INFO'RAPID	
B1GW0SQ0 : Версия 1 от 23/10/2009	Аннулирует и заменяет документ от 19/09/2008
ДЛЯ : C4 PICASSO И ДВИГАТЕЛЬ С ВПРЫСКОМ БЕНЗИНА EW10A	
ВОЗМОЖНЫЕ ЭФФЕКТЫ, ОТМЕЧЕННЫЕ КЛИЕНТОМ :	САЛОН НЕ ОБОГРЕВАЕТСЯ ; ДВИГАТЕЛЬ НЕ НАГРЕВАЕТСЯ ИЛИ ПЕРЕГРЕВАЕТСЯ (КРОМЕ АВТОМОБИЛЕЙ, ПРЕДНАЗНАЧЕННЫХ ДЛЯ ГЕРМАНИИ - КРОМЕ ЧЕШСКОЙ РЕСПУБЛИКИ)
УСЛОВИЯ ПОЯВЛЕНИЯ :

Рисунок : B1GU003D

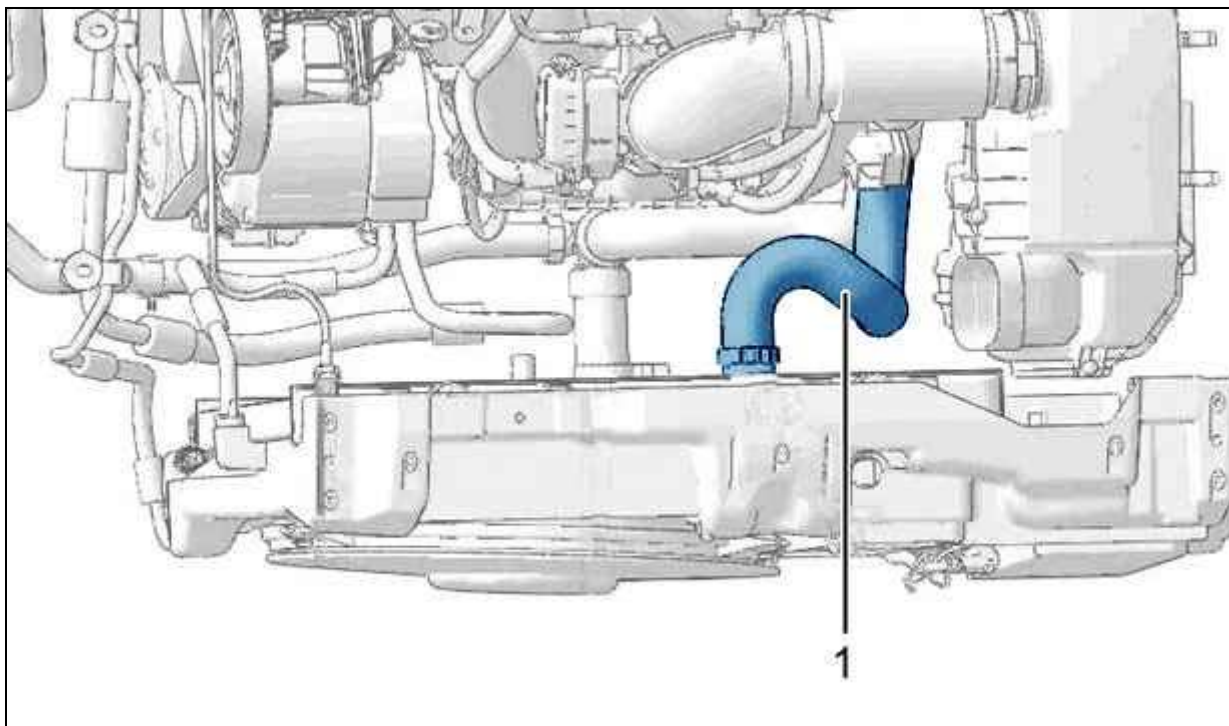
Снять : Управляемый термостат .

Установите дополнительный герметичный разъем на разъем жгута проводов .

Ориентируйте разъем жгута проводов вниз во избежание попадания жидкости; закрепите его хомутом .

Заменить : Патрубок (1).

Установите новый термостат ; Затяжка моментом 0,7 дН.м.

Начиная с номера OPR 11055 : Применение неуправляемого термостата .
